Keuringsverslag van een elektrische laagspanning- en zeer lage spanningsinstallatie

NIET CONFORM

ID-label: Gelijkvloers zonder inkomhal

Straatnaam Bosstraat
Huisnummer 31
Busnummer
Postcode 1702
Gemeente Groot-Bijgaarden
Land België

Afbeelding schakel- en verdeelbord:

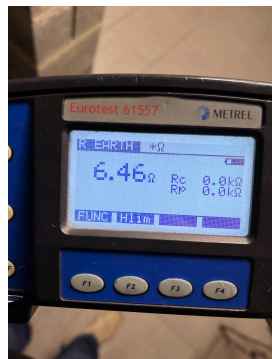
- I5.01 De aanduiding van de stroomkringen en/of apparatuur, aansluitklemmen, enz dient aangebracht of vervolledigd te worden. (Boek 1 Onderafdeling 3.1.3.1. en 3.1.3.3.A. en 5.1.6.1)

- I5.11 Niet gebruikte invoeringen van het verdeelbord zijn niet correct of onvoldoende afgedicht. (Boek 1 Afdeling 5.1.4. en 4.2.2.3.)
- I5.14 De nominale spanning dient duidelijk vermeld te worden op een oordeelkundig gekozen plaats. (Boek 1 Onderafdeling 3.1.3.3.)

- I5.15 Een alpolige scheidingschakelaar is te voorzien om bord volledig spanningsloos te kunnen zetten. (Boek 1 Onderafdeling 5.3.5.1.B. en nota)
- N3 Het is niet uitgesloten dat bij een nacontrole bijkomende inbreuken worden vastgesteld bij voorleggen schema's.
